第一案：「變更曾文水庫特定區主要計畫（第四次通盤檢討）案（第二階段）（臺南市轄部分）案」

## 【附 錄】本會專案小組初步建議意見

附表 1 「變更曾文水庫特定區主要計畫(第四次通盤檢討)案(第二階段)(臺南市轄部分)」變更內容綜理表

附圖 1 變 4 案公展草案及專案小組建議修正變更示意圖

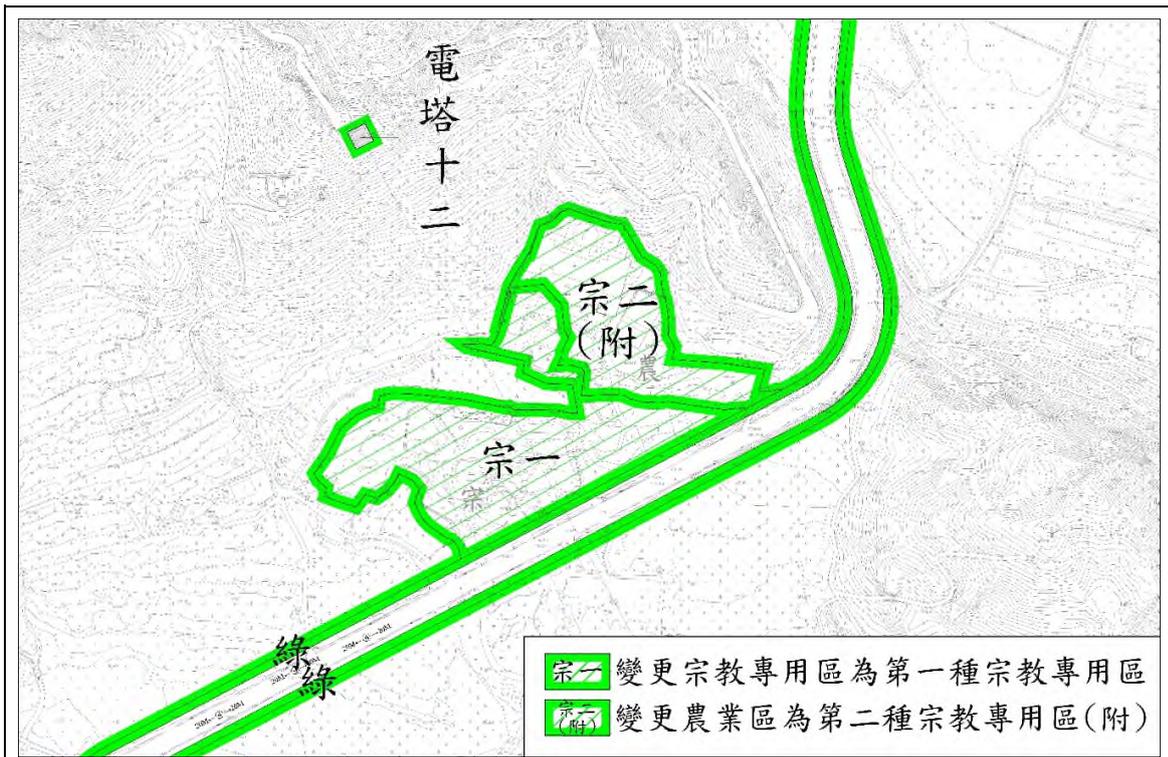
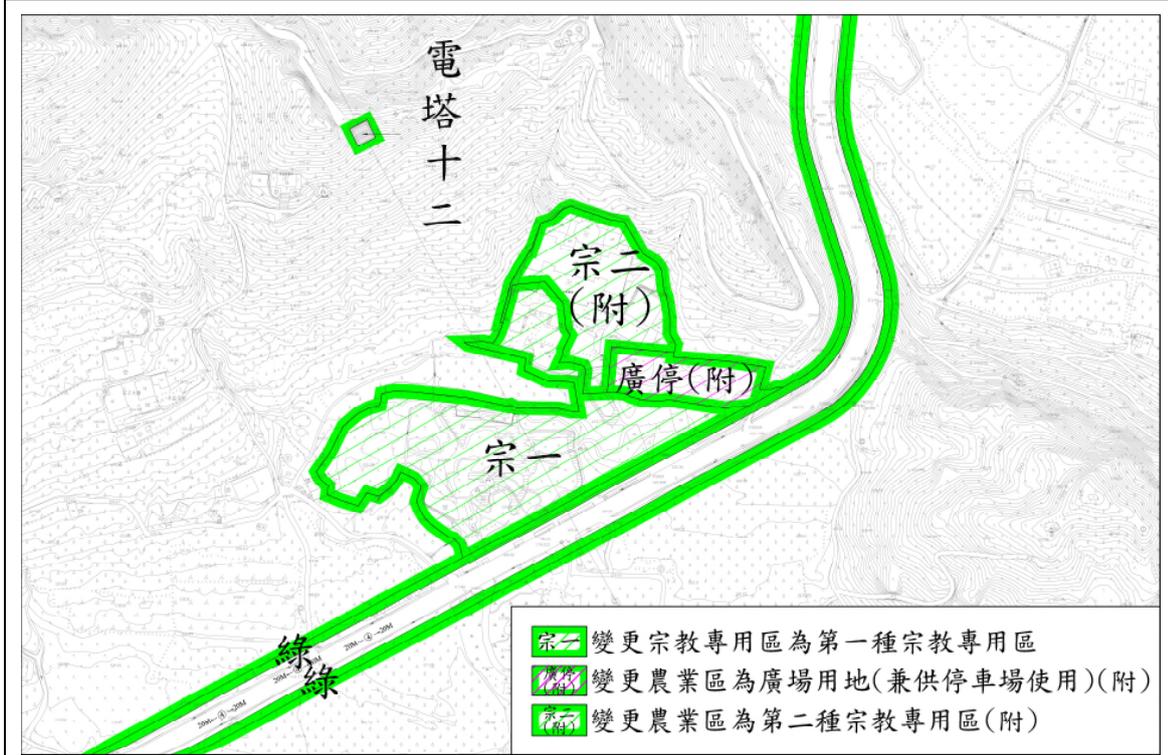
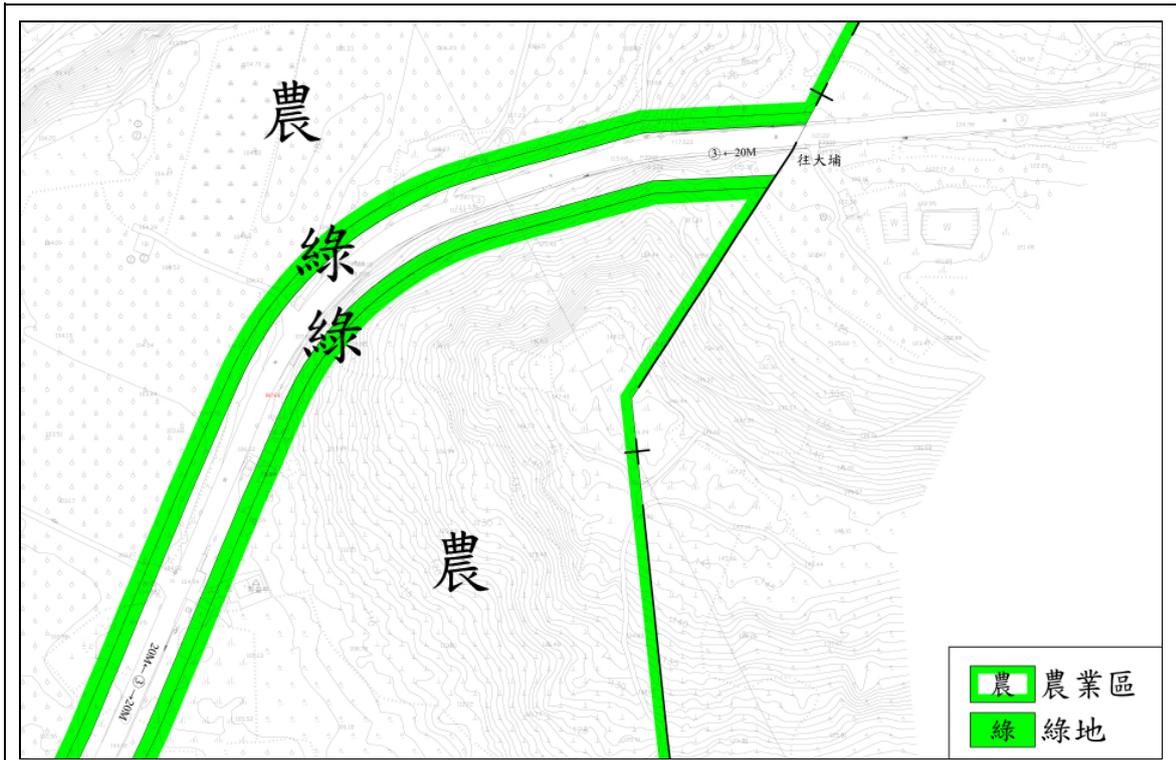
公展編號	位置	變更內容		變更理由	備註	專案小組初步建議意見
		原計畫 (公頃)	新計畫 (公頃)			
			保護區 (3.24) 道路用地 (0.20)	2.為與本次檢討新增之第一種旅館區有所區別，將檢討後仍有發展需求之旅館區，調整為第二種旅館區。		
3	停5用地	停車場用地 「停5」 (0.22)	保護區 (0.22)	停5用地為林務局管有之國有林事業區，經交通局評估該停車場用地因於現況地形陡峭不易興闢，且配合「旅3」旅館區檢討後面積縮減，已無使用需求，爰為林業永續經營管理，併鄰近分區變更為保護區。		建議准照公展草案通過。
4	宗教專用區及西北側農業區	宗教專用區 (1.74)	第一種宗教專用區 「宗專一」 (1.74)	1.萬佛寺(初建時原名無極聖德宮)為合法登記有案之寺廟，所處楠西區王萊宅段125、125-3、125-4、125-7、126地號，迭經曾文水庫特定區計畫第二次及第三次通盤檢討變更為宗教專用區。	土地所有權人應依「臺南市都市計畫區土地變更負擔公共設施審議原則」規定之協議書簽訂期限及代金繳納期限辦理，並於完成代金繳納後，始得檢具計畫書、圖報內政部核定。	1.建議修正後通過(詳附圖1)。 2.依交通局列席人員表示，近年來萬佛寺內小普陀山禪修公園結合觀光遊憩發展，帶來大量人潮，尚有劃設停車空間之需求，以解決周邊地區交通影響衝擊。 3.爰考量實際交通需求並兼顧土地所有權人建築線指定權益，依「臺南市都市計畫宗教專用區檢討變更審議原則」規定，農業區應自願捐贈變更後土地總面積30%作為廣場用地(兼供停車場使用)(附)。
		農業區 (0.97)	第二種宗教專用區(附) 「宗專二(附)」 (0.97) 附帶條件： 應自願捐贈變更後土地總面積30%作為公共設施用地，並依「臺南市都市計畫宗教專用區檢討變更審議原則」規定計算代金抵繳之。	2.萬佛寺為促進宗教事業發展及設置相關服務設施需要，擬於原有宗教專用區毗鄰農業區土地(楠西區王萊宅段22-189、22-356、22-357、22-358、126-1地號)申請擴建，並已取得本府105年9月26日核發之補辦寺廟登記證。 3.有關前開農業區非位於「臺南市都市計畫宗教專用區變更審議原則」第3點不得檢討變更之地區，另涉及玉峰攔河堰水庫集水區(供家用或供公共給水)之環境敏感地區部分，經檢視後尚符合「全國國土計畫」及「修正全國區域計畫」指導原則，爰變更為第二種宗教專用區(附)。

公展 編號	位置	變更內容		變更理由	備註	專案小組初步建 議意見
		原計畫 (公頃)	新計畫 (公頃)			
				4.另為與本次檢討新增之第二種宗教專用區區別，將原計畫宗教專用區調整為第一種宗教專用區。		4.土地所有權人應於內政部都委會審議通過後與臺南市政府簽訂協議書，並依「臺南市都市計畫區土地變更負擔公共設施審議原則」規定之捐贈期限，將應捐贈之公共設施用地一次全數無償移轉予臺南市後，始得檢具計畫書、圖報內政部核定。
5	3號道路位於南側計畫範圍界處	農業區 (0.01)	綠地 (0.01)	3號道路計畫寬度為20公尺，與南側楠西都市計畫1-1號道路錯開無順接，考量1-1號道路已依計畫寬度24公尺開闢，爰3號道路配合道路使用現況，銜接處以漸變方式調整道路線型；另為維持兩側5公尺綠地美化及廊帶功能，變更部分農業區為綠地。		建議准照公展草案通過。
		綠地 (0.01)	道路用地 (0.01)			
6	4號道路位於南側計畫範圍界處	綠地 (0.01)	農業區 (0.01)	4號道路與南側楠西都市計畫1-2號道路錯開無順接，考量兩計畫道路路寬均為20公尺，且1-2號道路開闢情形較符合計畫寬度，爰4號道路配合調整道路線型以利順接並仍維持兩側5公尺綠地美化及廊帶功能。	綠地用地變更為道路用地面積約33m <sup>2</sup> ；道路用地變更為綠地用地面積約45m <sup>2</sup> 。	建議准照公展草案通過。
			道路用地 (0.00)			
		道路用地 (0.00)	綠地 (0.00)

決議：除公展編號第 4 案，有關專案小組初步建議意見新增劃設「廣場用地（兼供停車場使用）（附）」，並採捐贈公共設施用地辦理回饋乙節，經 111 年 11 月 23 日實地會勘，本府交通局評估現況地勢高程落差及地上建築物拆除困難，不利於廣場用地（兼供停車場使用）之劃設及開闢，故維持原公展草案，於土地使用分區管制要點增訂停車空間設置標準，應依建築技術規則所核算之停車位數加倍設置停車空間，並納入協議書予以載明外，其餘建議准照專案小組初步建議意見通過（詳附錄）。

附圖 2 人 1-1 案現行計畫及專案小組建議修正變更示意圖

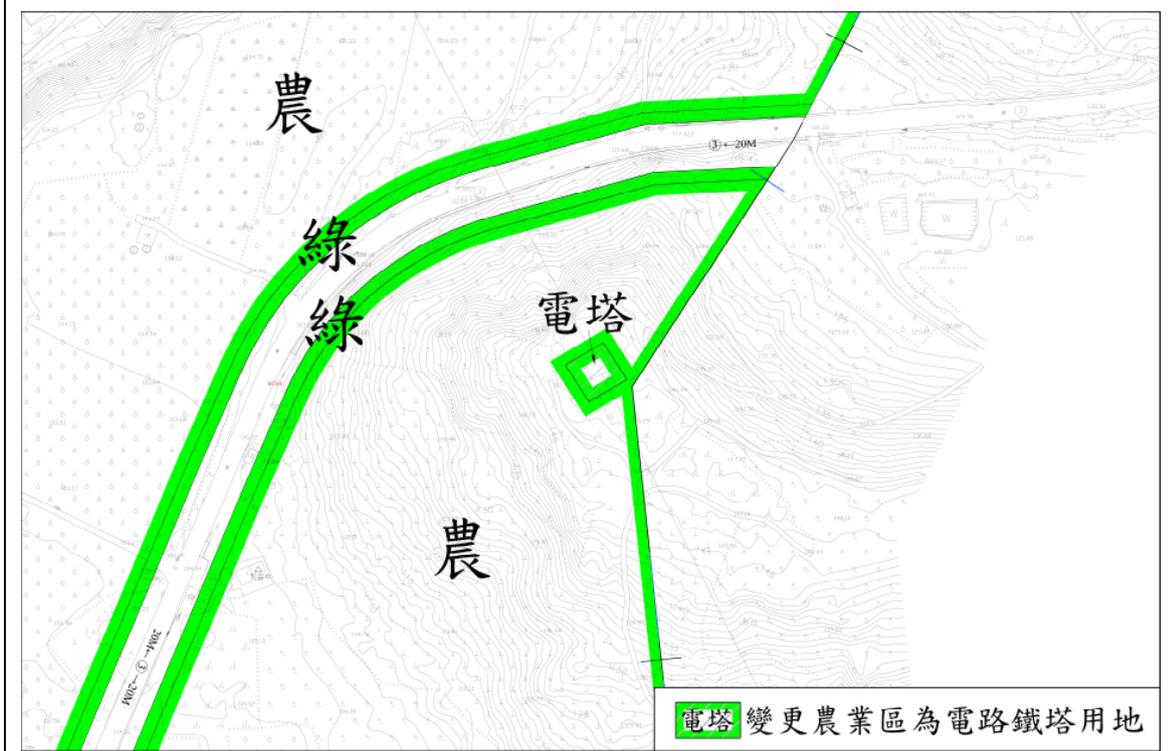
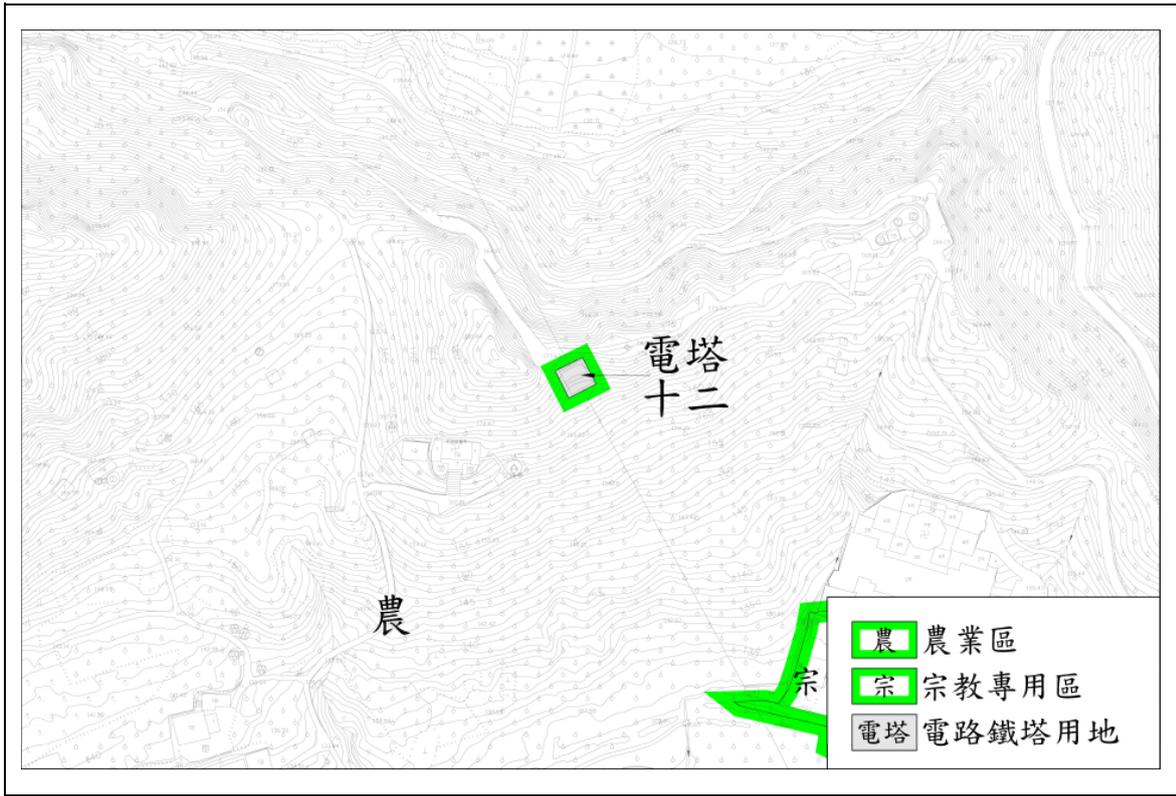
公展編號	陳情人及陳情位置	陳情理由	建議事項	專案小組初步建議意見
人 1-1	臺灣電力股份有限公司嘉南供電區營運處  楠西區密枝段 301-6 地號	左列土地現況係供本公司 345 千伏天輪-龍崎線第 347 號輸電鐵塔使用，茲因該公共設施之土地使用分區仍屬都市計畫農業區，為符合土地使用分區規定，故有變更為電路鐵塔用地之必要。	考量現況已作為電路鐵塔使用，且權屬為本公司所有，為符實際，建請依 301-6 地號地籍範圍予以檢討變更為電路鐵塔用地。	建議酌予採納。 修正內容： 部分農業區為電路鐵塔用地(詳附圖 2)。 理由： 現況已作為電路鐵塔使用且土地權屬為臺電公司所有，爰變更為電路鐵塔用地，俾配合輸電線路系統之供電需求。
人 1-2	臺灣電力股份有限公司嘉南供電區營運處  楠西區王來宅段 22-26 地號	本公司為強化輸供電能力，因應未來用電需求，擬租用臺南市楠西鄉王來宅段 22-26 地號內國有土地，面積約為 0.0375 公頃(實際以地政機關預為分割為準)，作為興辦 345KV 天輪-龍崎第 345 號塔基擴建工程使用，為期管用合一，工程使用範圍亟需變更為電路鐵塔用地。	建請按臺南市楠西區王來宅段 22-361 地號土地地籍線(電塔十二)，等比例擴大為邊長 23 公尺正方形範圍之土地使用分區，面積約為 0.0375 公頃(如附示意圖)，由原「農業區」變更為「電路鐵塔用地」。  	建議酌予採納。 修正內容： 部分農業區為電路鐵塔用地(詳附圖 3)。 理由： 1. 新增土地範圍為塔基擴建工程所需，且土地權屬皆為國有，爰變更為電路鐵塔用地，俾配合輸電線路系統之供電需求。 2. 為確保圖籍正確性，請台電公司於內政部核定前按實際用地需要辦理地籍預為分割，並取得範圍內國有地管理機關之同意變更文件，以免爭議。
